設工認その13で申請した設備機器のうち耐震裕度が厳しいものの保守性について

令和2年8月6日
日本原子力研究開発機構
原子力科学研究所

【R2.7.13 審査会合コメント】

図-3-4-3-18 制御棒駆動機構及び制御棒駆動機構案内管の曲げモーメント
制御棒 1 本分のデータ (Ss 地震応答解析)

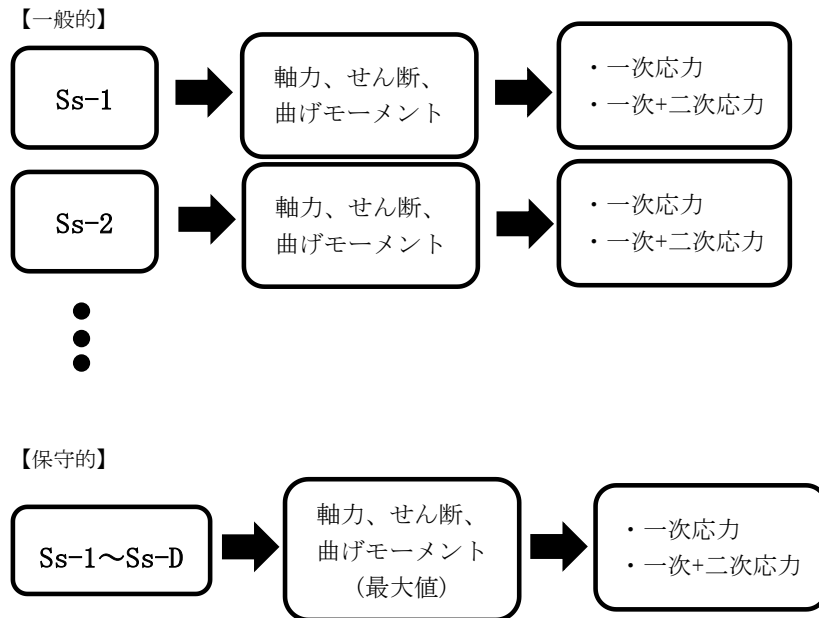
機器・配管の耐震性評価について、制御棒駆動機構及び制御棒駆動機構案内管、サイフォンブレイク弁、一次冷却材熱交換器、上部遮蔽体は裕度が少なくなっている。モデル化等で十分保守的な評価をしていることを示すこと。

本評価における算出応力は、「添付書類 3-4-3-2. 制御棒駆動機構及び制御棒駆動機構案内管の地震応答解析」により得られた数値（時刻歴応答解析）を用いて算出したものである。

通常の評価では Ss-1 から Ss-D の各波ごとに応力値（軸力、せん断、曲げモーメント）を算出し、一次応力や一次+二次応力を計算する。前述の添付書類に記載した地震応答解析により得られた数値は、制御棒駆動機構及び制御棒駆動機構案内管の各要素、各質点について Ss-1 から Ss-D の 5 波ある基準地震動の最大値をとったもので、その最大値を用いて一次応力や一次+二次応力を計算している。そのため、本評価の算出応力は個別の地震波に対する発生応力より保守的な値となる。なお、設工認その 11 で申請した原子炉本体の地震応答解

析についても時刻歴応答解析を実施しており、算出された応力値から格子板支持胴、プレナム、重水タンクの評価を行っている。また、クライオスタットの上位波及影響評価（許容応力状態IV_AS）においても時刻歴応答解析を行っており、同様の手法を用いている。

基準地震動 Ss-D に対する制御棒駆動機構の変位時刻歴

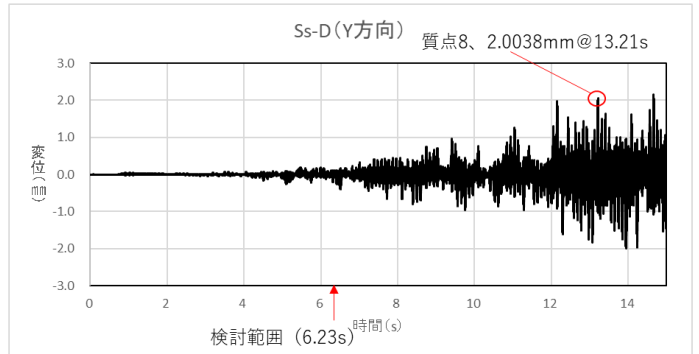
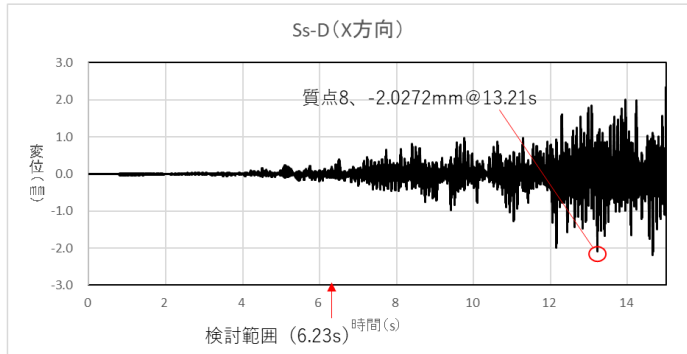
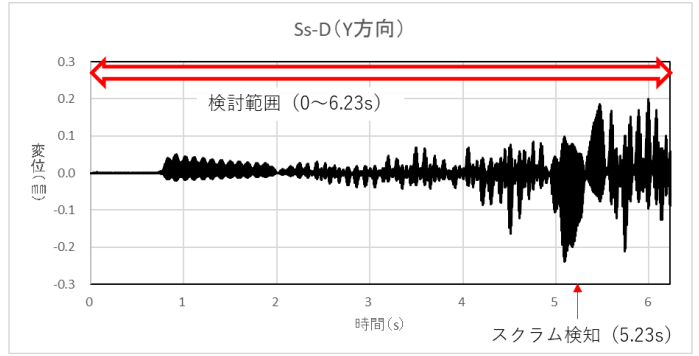
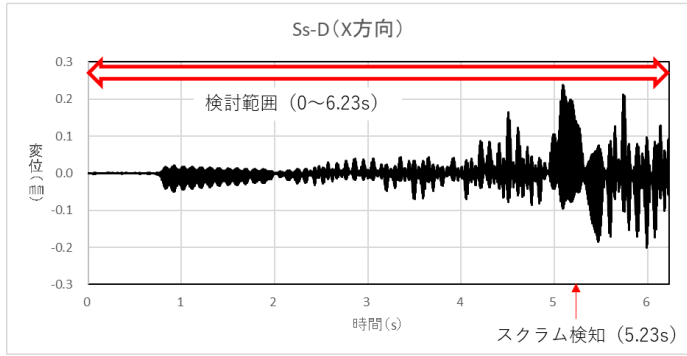
制御棒駆動機構は裕度が非常に少ないため変形も進んでいると考えているが、スクラム検知時刻や制御棒挿入完了時刻、変位量が 2mm に到達する時刻における各地震波の時刻歴や変位量を示し、裕度が十分にあることを説明すること。

以下に各地震波に対する制御棒駆動機構の水平方向の変位が 2mm に到達する時刻をしめす（時刻歴を 3 ページ以降に示す）。地震波の時刻歴から、JRR-3 では地震の初期のわずかな揺れでスクラムを検知し、制御棒の挿入を完了することができることがわかる。スクラム検知から挿入完了までの時間（1 秒）と比較し、スクラム検知時刻から制御棒駆動機構の変位が 2mm 以上となるまでには十分な時間がある。

一次+二次応力の最大値が発生する時刻は制御棒駆動機構案内管の変位量が最大となる時刻あるいはその近辺である。制御棒が挿入完了する時刻（Ss-D : 6.23s、Ss-1 : 14.44s、Ss-2 : 14.59s、Ss-3 : 13.53s、Ss-4 : 80.80s）までの制御棒駆動機構案内管の変位量はわず

か（最大で0.3mm程度（Ss-D））であることから、検討範囲内において制御棒の挿入性に影響を与えるような変形はない。（各基準地震動に対し変位が最大となる点（Ss-D：22.74s、Ss-1：20.61s、Ss-2：21.15s、Ss-3：22.36s、Ss-4：114.20s）を8ページに示す）
